FORMULARIO ÚNICO DE CORRECCIONES Y MODIFICACIONES

Modificación de las figuras y las reivindicaciones, de
acuerdo a lo planteado en los anexos

REFERENCIA: Expediente 10-136102 MODELO DE UTILIDAD
ASUNTO: Modificación Solicitud.

**“CAMARA HIPERBARICA MONOPLAZA MEJORADA PARA REALIZAR
OXIGENACION HIPERBARICA”**

Figura 1.

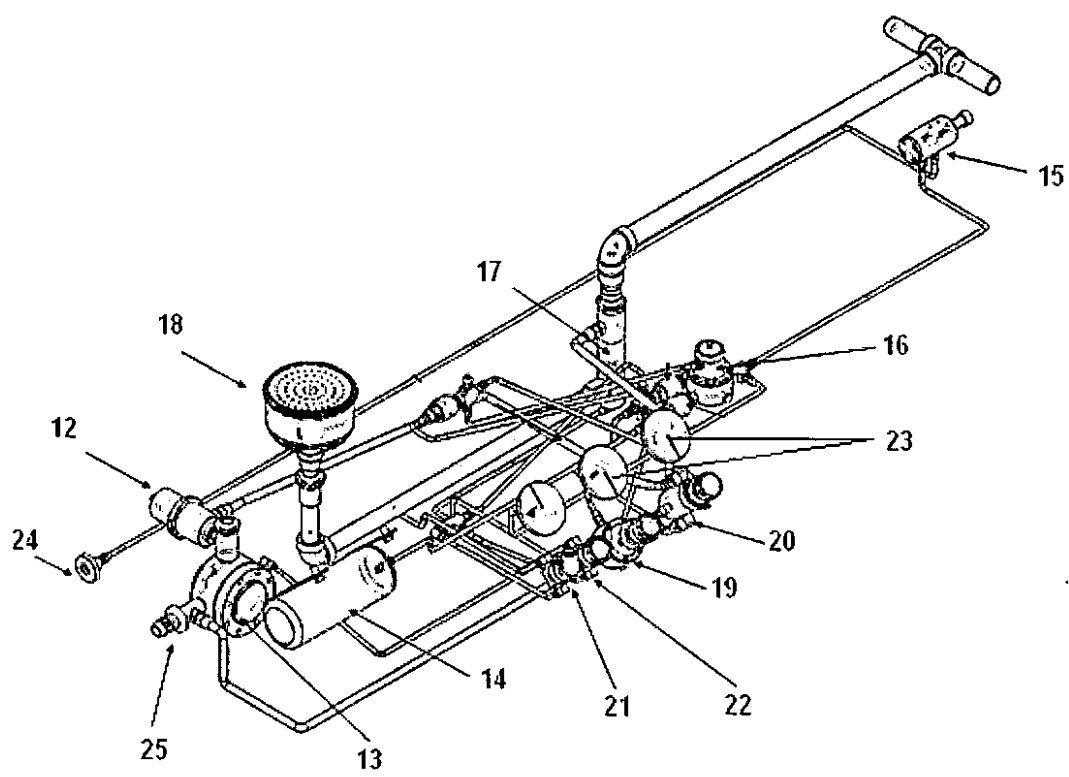
Se presenta a su consideración la inclusión de la parte 32 en la figura 3, al igual que la parte 11 en la nueva Figura 1.
